710 - INSP
 ISO/IEC 17020
 Origineel verslag

Verkoop [Afd 8.4.2]

Verslagnummer:
 21/08042025/45660/49738/1

Inspectie adres: Steenweg op Tielen 28 /1,
 2300 Turnhout (België)
 Type: Verkoop [Afd 8.4.2]

Elektrisch bord

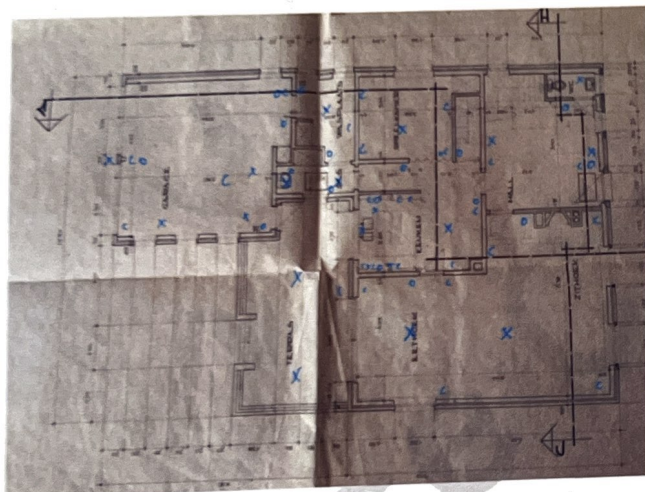
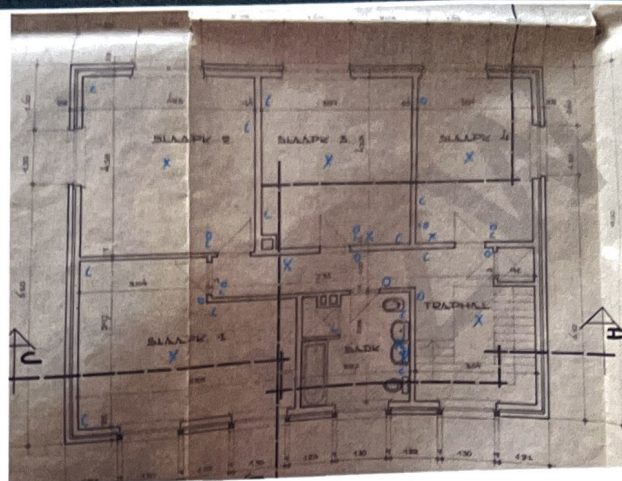
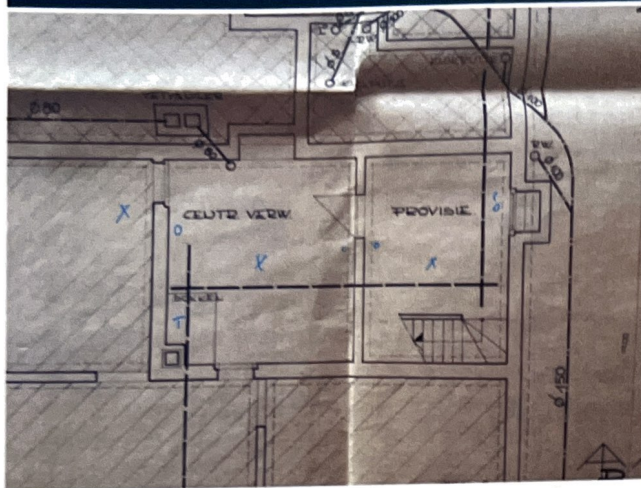
- Extra opmerking: Algemeen na te kijken
- De controle van een/meerdere foutlussen is niet afdoende. - oAfd 6.5.7.2.b.4.d; oAfd 6.4.6.4.b.4
- Er is geen deur aan het bord. - oAfd 4.2.2.3; oAfd 4.2.2.1.b; oAfd 5.3.5.1

- Het elektrische bord beschikt niet over een afdoende beschermingsplaat - oAfd 5.3.5.1
- Het elektrische bord beschikt niet over een afdoende achterwand - oAfd 5.3.5.1

- Extra opmerking: Aftakking voor diff
- De penautomaten/zekeringen van hetzelfde circuit zijn niet van dezelfde nominale grootte. - oAfd 5.3.5.5
- De houders van de penautomaten zijn niet uitgerust met een kaliberstuk. - oAfd 5.3.5.5.a

- De vermeldingen tegen overstroom op de beschermingstoestellen zijn niet zichtbaar. - oAfd 5.3.5.5; Afd 8.2.1
- Een of meerdere stopcontacten zijn niet van kinderbeveiliging voorzien. - oAfd 4.2.2.3.b; Afd 8.2.1; Afd 8.2.2
